Техническая сервисная информация

61-34285-20
03-34285-01/-02/-03/-04/-05/-06/-07
61-37770-00
03-37770-01/-02/-03/-04/-05
MERCEDES-BENZ

OM 457/OM 460

Соотнесение

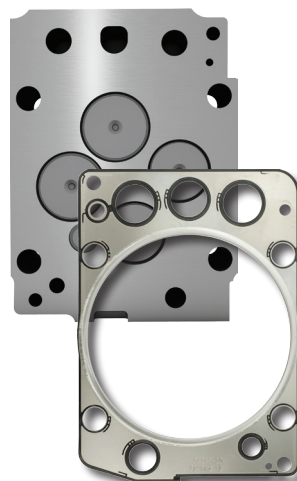
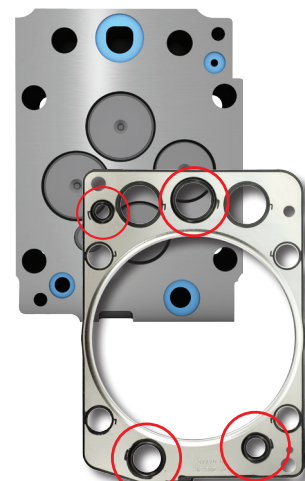
В двигателях серий OM 457 и OM 460, начиная с номера двигателя 085588, применяются модифицированные головки цилиндров. Если предыдущая версия головки цилиндра была ровной на уплотнительной поверхности, то в модифицированном исполнении вырезан паз вокруг отверстий для воды и масла под давлением. При этом прокладка головки также была адаптирована, и уплотняющие свойства улучшились.

Основным отличительным признаком прокладки головки цилиндра являются примерно на 3 мм более высокие резиновые кромки уплотнения отверстий для воды и масла под давлением (1).

Головка цилиндра с плоской кромкой уплотнения.

До № двигателя: 085588

Головка цилиндра с вырезанными пазами С № двигателя: 085589

61-34285-20_Плоская резиновая кромка

61-37770-00_На 3мм более высокая резиновая кромка

Различать головки цилиндров и прокладки головки цилиндров можно по номеру двигателя. Однако в сборе (головка цилиндра и прокладка) эти детали совместимы с более старыми двигателями с номерами до 085588. При ремонте обязательно проверьте, какие головки цилиндров установлены. Всегда следите за тем, чтобы прокладка головки либо ремкомплект подходили к головке цилиндра. Ошибочная установка приведёт к повреждению двигателя.

При ремонте следите за ровностью рабочих кромок уплотнений, обязательно устраняйте канавки и перекосы деталей.

61-34285-20 (прокладка головки цилиндра) или **03-34285-XX** (набор прокладок головки цилиндра)

61-37770-00 (прокладка головки цилиндра) или **03-37770-XX** (набор прокладок головки цилиндра)
